Comune di Borgomanero

Variante Strutturale n.1

Fascicolo controdeduzioni alle osservazioni
pervenute in fase di pubblicazione della
proposta tecnica di progetto preliminare

CONTRODEDUZIONE ALLE OSSERVAZIONI ALLA
PROPOSTA TECNICA DI PROGETTO PRELIMINARE
adottata con D.C.C. n.39 del 29.11.2021
pubblicazione dal 22.2.2022 al 24.3.2022

Estratto PRGC tavola n.P1.7 in variante

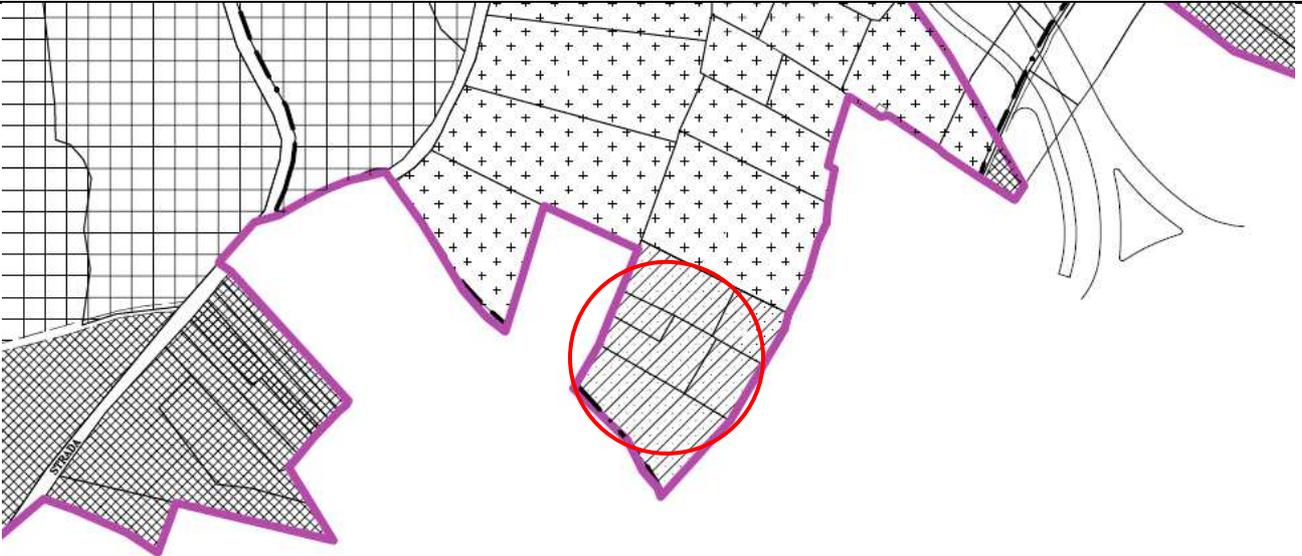
oggetto dell'osservazione: viene richiesto un ulteriore intervento di modifica dell'art.29 delle NdA, atto ad escludere, per i lotti destinati alla nuova edificazione, gli obblighi di cui ai punti 8.4 e 8.5 del medesimo articolo, al fine di "alleggerire" i vincoli tipologici e formali imposti.

controdeduzioni: nell'ambito dell'area di interesse paesistico della Baraggiola, disciplinata dall'art.29 delle NdA del PRGC, è presente una sola area che il medesimo art.29 destina ad "area di nuova edificazione a densità ridotta", parte della quale è oggetto della presente osservazione. L'area si trova all'estremo sud del comparto di interesse paesistico, in posizione marginale rispetto ad esso e interclusa su tre lati da aree edificate che il PRGC destina ad "aree residenziali consolidate (art.21 NdA)". Considerato il contesto trattato, vedasi in proposito allegati planimetrici, si ritiene di dover stralciare il lotto dall'ambito dell'area di interesse paesistico, confermandone l'edificabilità quale area di completamento residenziale di cui all'art.21 co.9) delle NdA, uniformando i parametri a quelli del medesimo art.21 delle NdA.

La modifica proposta determina una riduzione complessiva di SUL pari a - mq 463 e una conseguente riduzione della CIR pari a - n.14 abitanti

modifiche conseguenti elaborati: viene apportata la modifica proposta sulle tavole P1.0 e P1.7. Stralcio comma 7.9 art.29 NdA
